# 誤表記に関するお詫びと訂正

製品本体の表記に誤りがありました。正しい表記については以下をご参照ください。

本体表記 記載ページ

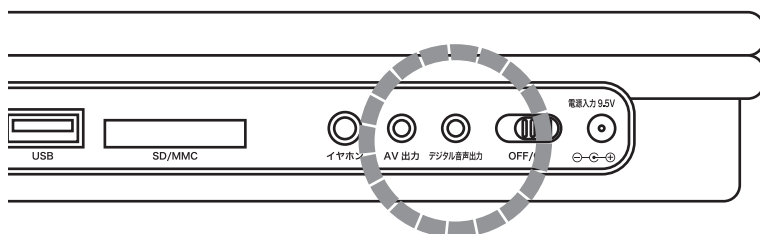
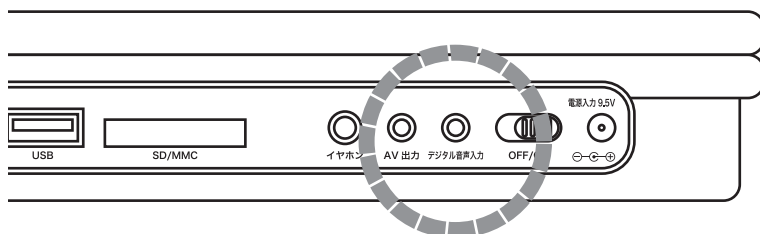
製品本体の表記上では「デジタル音声入力」の記載がございますが、本機に入力機能は搭載されておりません。なお、取扱説明書内の文章には誤表記はございません。

○ 正

× 誤
